Kantoor Adyen
Rokin 21&49

aanvraag omgevingsvergunning, presentatie tbv de Commissie Ruimtelijke Kwaliteit
september 2020

Advies d.d. 05-08-2020

Steeggevel begane grond

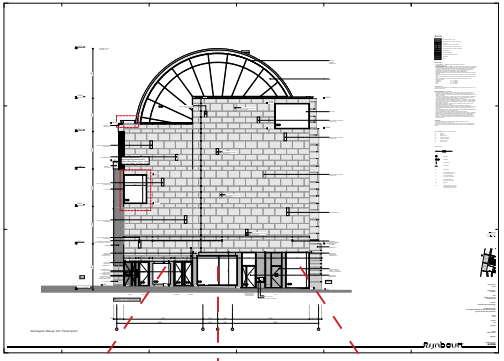
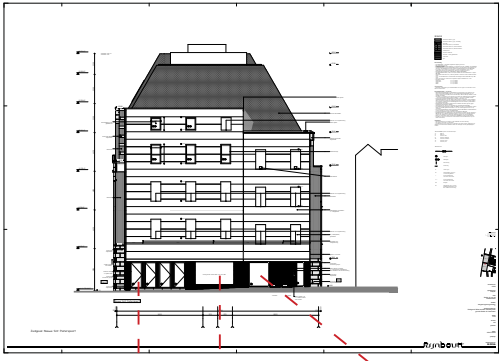
Op de begane grond zijn alle ramen van Rokin 21 en 49 door Hudson's Bay en Ron Blaauw afgeplakt / dichtgezet.

In het kantoor van Adyen worden de ramen op de hoeken weer open gemaakt en gebruikt. Ook bij de overige ramen zal er aandacht zijn om de uitstraling en transparantie in de steeg te verbeteren.

Steeggevel
d.d. 09-07-2020

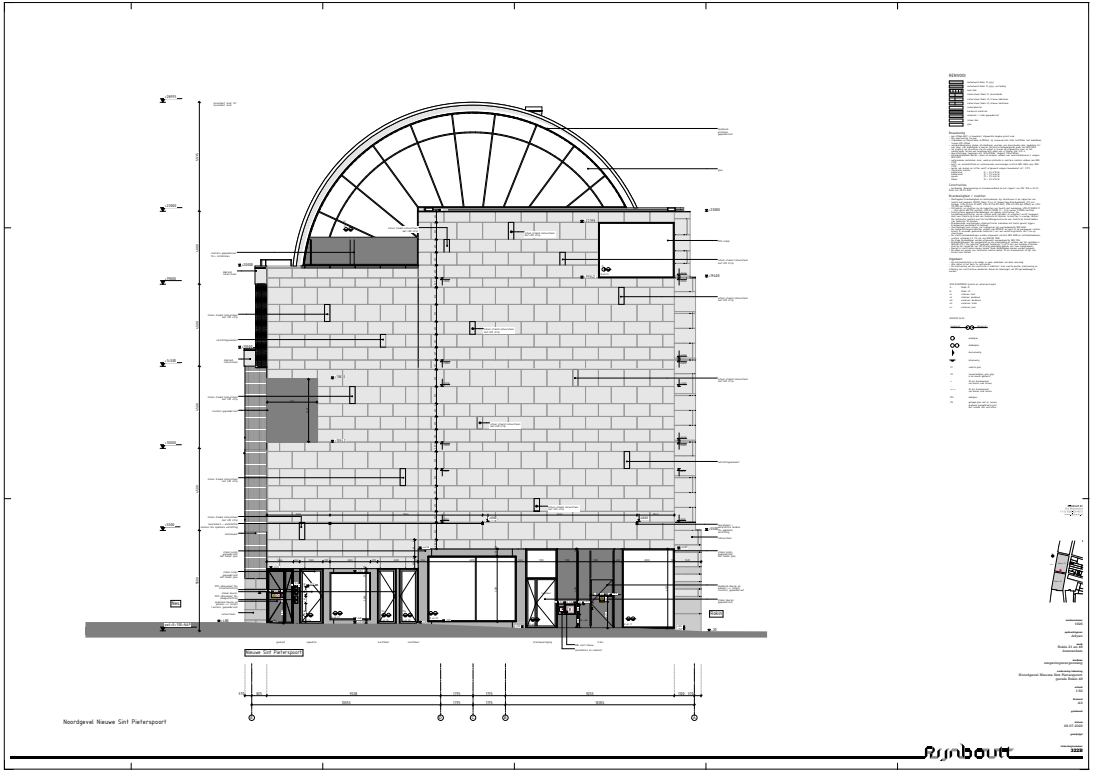
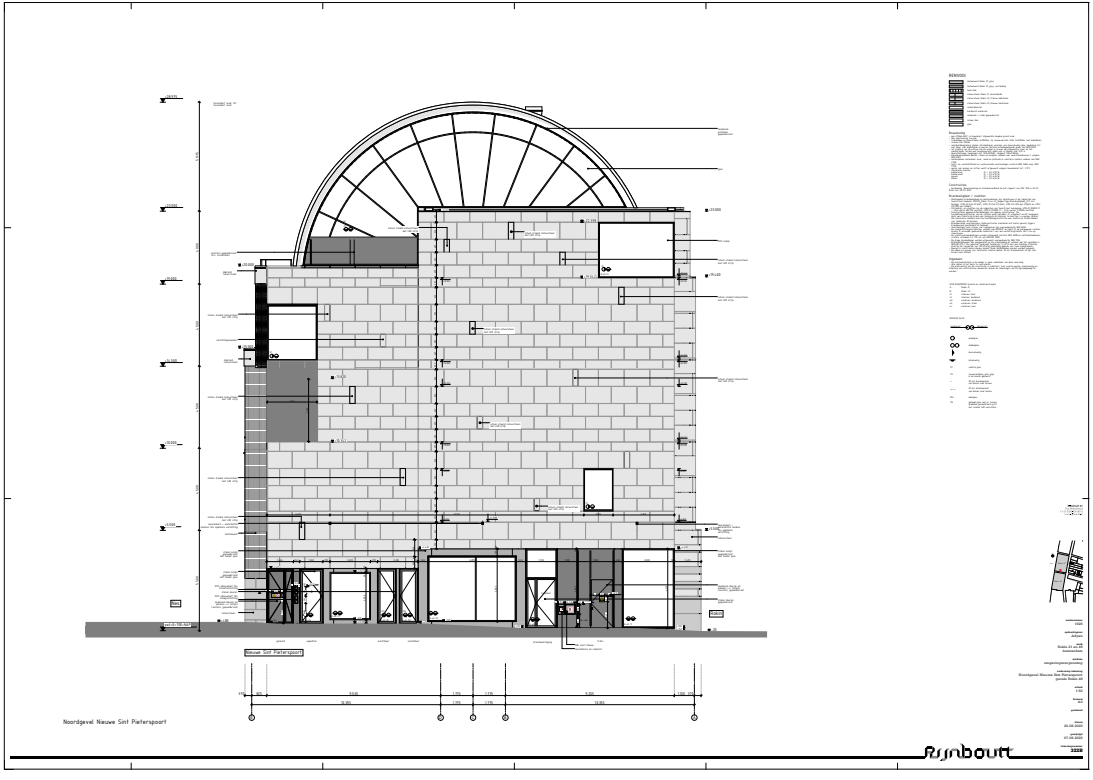
De nieuwe dakramen van Rokin 21 sluiten nog onvoldoende aan op de karakteristiek van het pand. **Het vervangen van ramen door roosters bij Rokin 49** is geen verbetering, ze hebben onvoldoende kwaliteit. Beide onderdelen zijn niet akkoord.
De voorgestelde reclame is op hoofdlijnen akkoord, in de **uitvoering van de letters** boven de entree van Rokin 49 is nog een **verbetering wenselijk**.
Verhoging van het dakschild, waardoor de vergunde installaties uit het zicht verdwijnen, is positief.
Toepassen van roosters aan de zijkant van dit verhoogde dak waar zij niet zichtbaar zullen zijn, is akkoord. De keuze voor zonwering is begrijpelijk en de uitvoering is akkoord.

Vervanging van het raam en het glas in de kap aan de Nieuwe St. Pieterpoortsteeg is geen verbetering ten opzichte van de vergunde situatie. **De gevels aan de steeg zijn hoofdzakelijk gesloten; de bestaande gevelopeningen zorgen juist voor levendigheid in de steeg.** Daarnaast is de impact groter dan die van alleen een raam in de steeg, omdat ook aan de Rokin zijde het raam zijn functie grotendeels verliest.
De voorgestelde dakramen in de Nieuwe St. Pieterpoortsteeg, overtuigen nog niet. Een dakraam is mogelijk, maar **moet in maat en positie beter worden afgestemd op de gevel en het dakvlak**. Mogelijk dat één iets groter raam beter is in te passen.
De voorgestelde reclame is, gezien de schaal van het gebouw, ondergeschikt en komt op de zelfde positie als de al vergunde reclame. Het formaat van de letters vormt een verbetering t.o.v. de bestaande toestand.
De keuze voor natuursteen letters boven de entree van Rokin 49 ligt niet voor de hand, omdat dit een oneigenlijke toepassing is van het gevelmateriaal. Van belang is dat de sporen van de oude reclame worden verwijderd, en waar nodig de gevel wordt hersteld.

Om de levendigheid van de steeg te bevorderen zijn er op de eerste en derde verdieping ramen toegevoegd.
